## **Saab 9-5** **Todos los vehículos hasta n° de** **chasis: W3053331**

### **Cable dañado en el área de la ranura de inserción de la radio.**

Figura 1

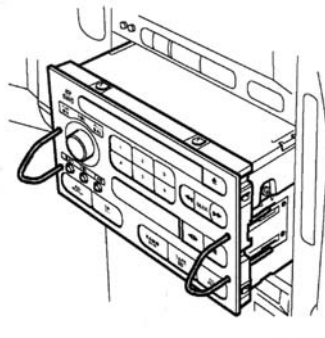
En estos vehículos es posible que haya un mazo de cables dañado en la zona trasera de la ranura de inserción de la radio. El mazo de cables ha sido tendido demasiado cerca de la esquina inferior derecha de la ranura de inserción. Para prevenir daños o subsanarlos, deberá proceder de la siguiente manera:

- Anotar el código de la radio.
- Extraer la radio de la ranura de inserción (figura 1).
- Desmontar la ranura de inserción de la consola central y aflojar las conexiones de enchufe (figura 2).
- Controlar si el mazo de cables en la zona derecha del pozo de montaje está dañado.
- Reparar los cables dañados.
- Modificar la posición de montaje del mazo de cables hasta que ya no sea posible realizar un nuevo contacto con la ranura de inserción de la radio.
- Montar de nuevo las piezas en el orden inverso al desmontaje.
